改善箇所説明図 ②

基準不適合発生箇所
(ブリーダーホース)

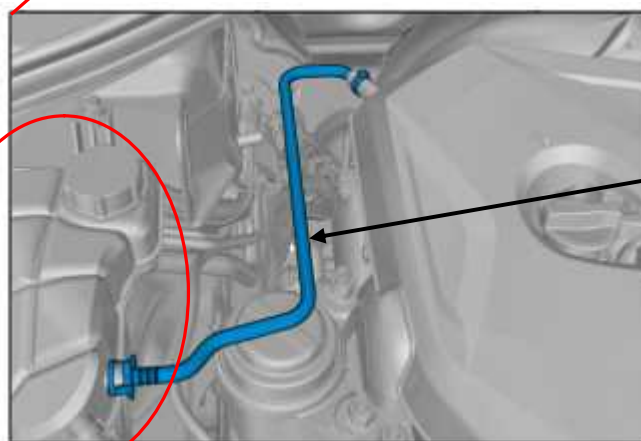
基準不適合発生箇所

エンジン冷却装置において、エキスパンションタンクとエンジンをつなぐホース(ブリーダーホース)の耐熱性が不足しているため、特定の条件下(長期間のアイドリング状態等)のエンジン熱の影響により、当該ホースが劣化し、亀裂が生じることがある。そのため、そのままの状態で使用を続けると、亀裂部位から冷却水が漏れ、警告灯が点灯、最悪の場合、オーバーヒートに至るおそれがある。

全車両、ブリーダーホースを対策品に交換する。

運転席ドアヒンジ部へ黄色ペイントを塗布する。
